Informe Consolidado de Solicitud de Aclaraciones, Rectificaciones y/o Ampliaciones a la Declaración de Impacto Ambiental del Proyecto "Bodegas Sustancias Peligrosas FG".

Nombre del Titular : FG LOGÍSTICA SPA
Nombre del Representante Legal : Ingrid Rodas Krause.
Dirección : Av. Las Nevadas 28, lote 1 B, Parque Industrial Nudo Uribe, KM 13, Región de Antofagasta.

Imagen N°2: Emplazamiento de Predio agrícola y distancia del Proyecto.

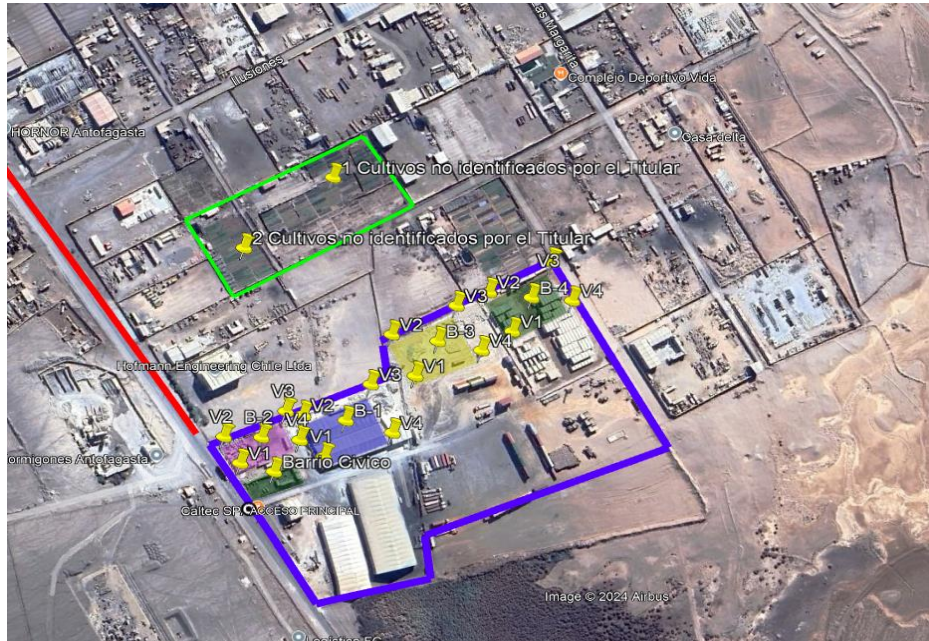
5.1.9. El Titular concluye en el análisis del Capítulo N°2 “Área de influencia y pertinencia Art 11 de la DIA, que la actividad agrícola emplazada en el AI (objeto de protección) se localiza a una distancia entre 200 y 300 m. No obstante, de la revisión de los archivos kmz del Anexo 1.2 Planos de Ubicación, indican en la plataforma *Google Earth* que la bodega B-4 se encuentra colindante, lo cual se puede visualizar en imagen N°1 del presente ICSARA.
